COMUNE DI MORBEGNO

**RETTIFICA COMPONENTE GEOLOGICA, IDROGEOLOGICA E
SISMICA DEL PGT AI SENSI DELL'ARTICOLO 13, COMMA 14
BIS DELLA LEGGE REGIONALE 12/2005 E SMI
LOCALITÀ SELVAPIANA**

Elaborato:	Oggetto:
Data: dicembre 2021	RELAZIONE GEOLOGICA
Aggiornamento:	
Scala:

**TAVOLA 2 - STRALCIO CARTA DI FATTIBILITÀ GEOLOGICA
ATTUALMENTE VIGENTE DELLA ZONA OCCUPATA DAL
FABBRICATO IN ESAME**

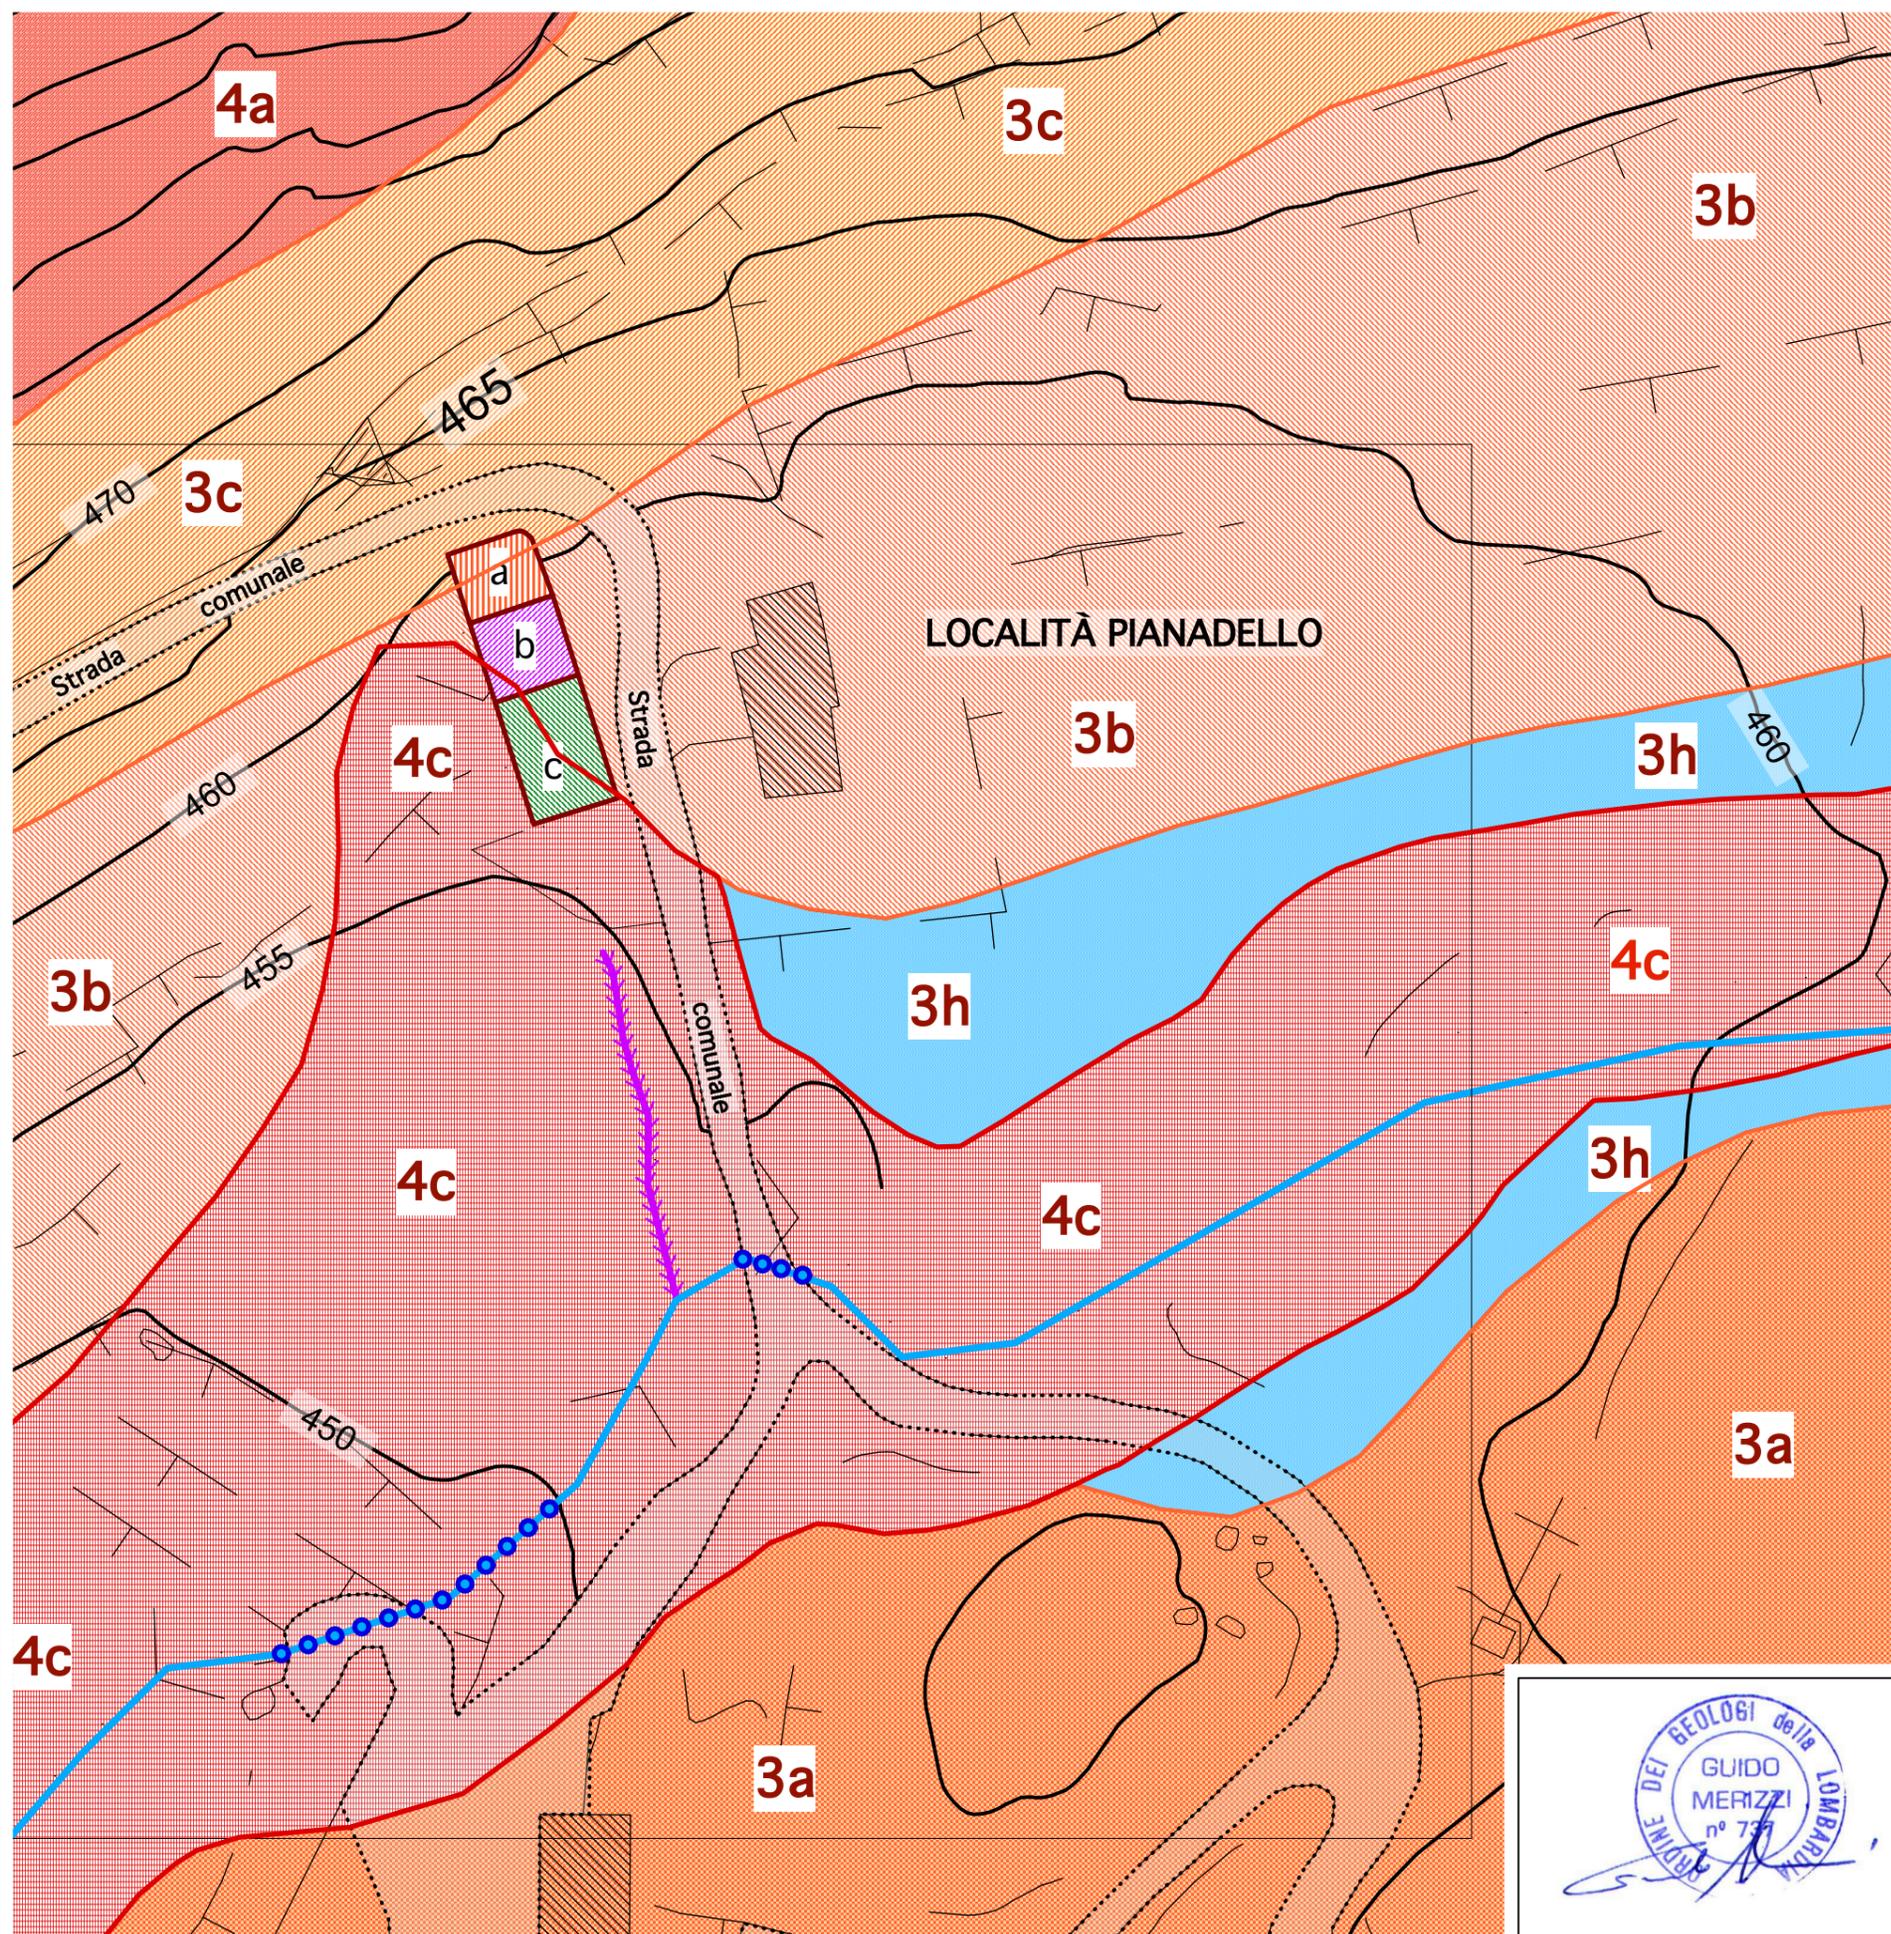
Con particolare riferimento alla tavola 2, si può constatare che il fabbricato della Signora Strizzi ricade nelle classi:

- 3b e 3c per quanto riguarda il corpo di fabbrica settentrionale;
- 3b per la parte centrale;
- 3b e 4c per la porzione meridionale.

Nella carta di fattibilità geologico-tecnica di piano relativa al PGT vigente, il geologo Cameron segnala, nei pressi del fabbricato in esame, una ampiezza eccessiva delle aree in classe 4c che definiscono le zone di pertinenza del piccolo corso d'acqua appartenente al reticolo minore identificato con il codice SO/MO/B2.

Ritiene che tale anomalia sia dovuta alla presenza di un piccolo fosso di drenaggio a valle dell'edificio della Signora Strizzi che è stato considerato erroneamente come un vero e proprio corso d'acqua.

Propone quindi "che la parte del terreno di proprietà attualmente attribuita alla classe 4c sia assegnata a una classe 3 fino alla fascia di classe 4 di pertinenza del corso d'acqua SO/MO/B2".

TAVOLA 4 - STRALCIO DELLA CARTA DI FATTIBILITÀ GEOLOGICA DELLA ZONA OCCUPATA DAL FABBRICATO IN ESAME MODIFICATA SULLA BASE DI UNA INDAGINE GEOLOGICA DI DETTAGLIO

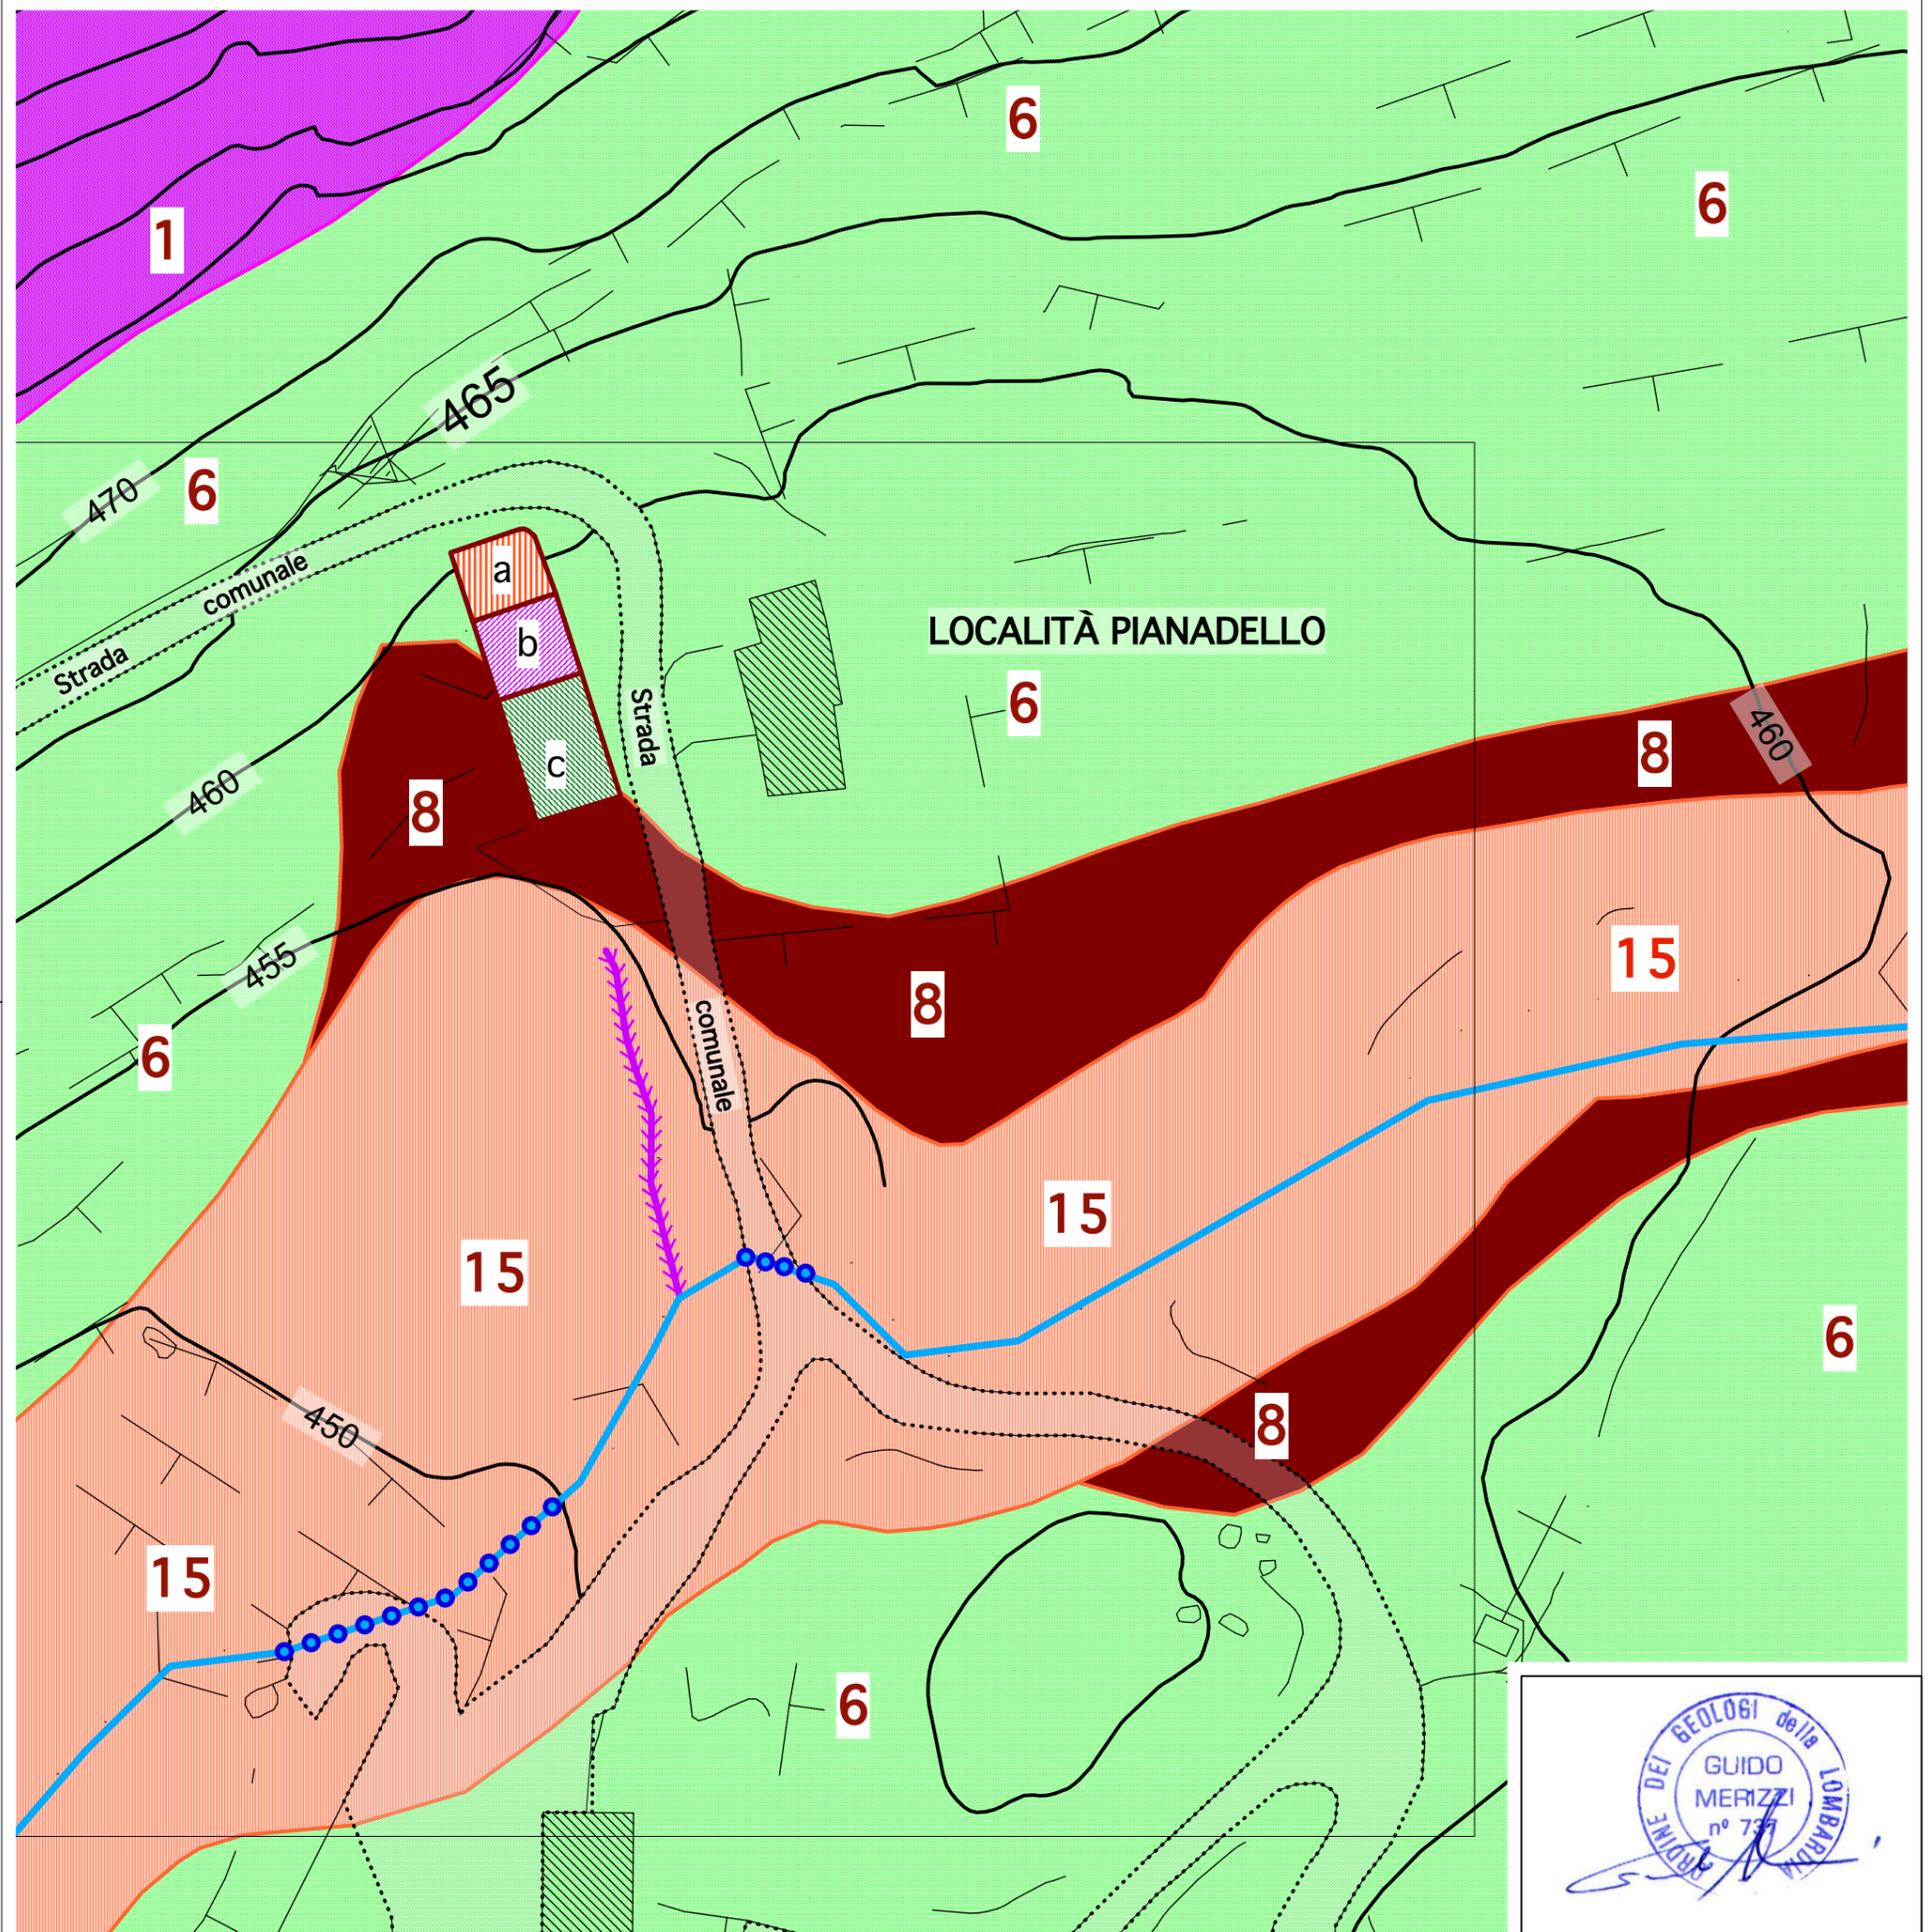
Sulla base delle indagini e dei sopralluoghi effettuati dal sottoscritto, si ritiene che la parte meridionale del fabbricato della signora Strizzi sia completamente all'esterno delle aree di rispetto e di pertinenza del corso d'acqua appartenente al reticolo minore e situato almeno 30 metri di distanza dalla costruzione. Tale corso d'acqua è alimentato principalmente da acque sorgive e possiede portate di piena modestissime (poche decine di litri al secondo).

Le portate di piena poco significative, la modesta pendenza dell'alveo e un sottosuolo costituito da materiale in prevalenza grossolano con buone caratteristiche geotecniche impediscono ogni tipo di azione erosiva del corso d'acqua e la formazione di dissesti in grado di interessare anche indirettamente il fabbricato in esame.

La parte meridionale della costruzione della Signora Strizzi si colloca però entro un avvallamento interessato da una circolazione idrica subsuperficiale, come testimoniato dall'esistenza di una trincea drenante lunga circa 25 metri realizzata nei primi anni '90 per bonificare un terreno agricolo a tratti saturo d'acqua nonché di un vecchio "casello del latte" costruito pochi metri ad ovest della parte settentrionale del fabbricato stesso. Si segnala che tale circolazione idrica sotterranea, che possiede una direzione circa nord-sud, potrebbe provocare la progressiva asportazione della frazione fine del materiale che costituisce il sottosuolo e determinare negli anni piccoli cedimenti nel terreno di fondazione del fabbricato con conseguenti modeste fessurazioni nei muri perimetrali.

Sulla base delle considerazioni sopra esposte, la parte meridionale del fabbricato e le aree immediatamente adiacenti attualmente in classe 4c possono essere declassate alla 3, in particolare alla sottoclasse 3h, così come chiaramente esposto nella tavola 4 allegata. Per gli edifici ricadenti in classe 3h è possibile il cambiamento di destinazione d'uso previa verifica geologico-tecnica.

Dall'osservazione della tavola 4 si può constatare che l'importante trincea di drenaggio situata immediatamente a valle del fabbricato e delle sue pertinenze rimane in classe 4c. Per non incidere negativamente sulle condizioni di stabilità del versante, tale opera dovrà

essere mantenuta in perfetta efficienza e quindi non potrà essere tombata.

Eventuali attraversamenti per scopi agricoli del drenaggio potranno essere realizzati con la posa di canali grigliati ispezionabili.
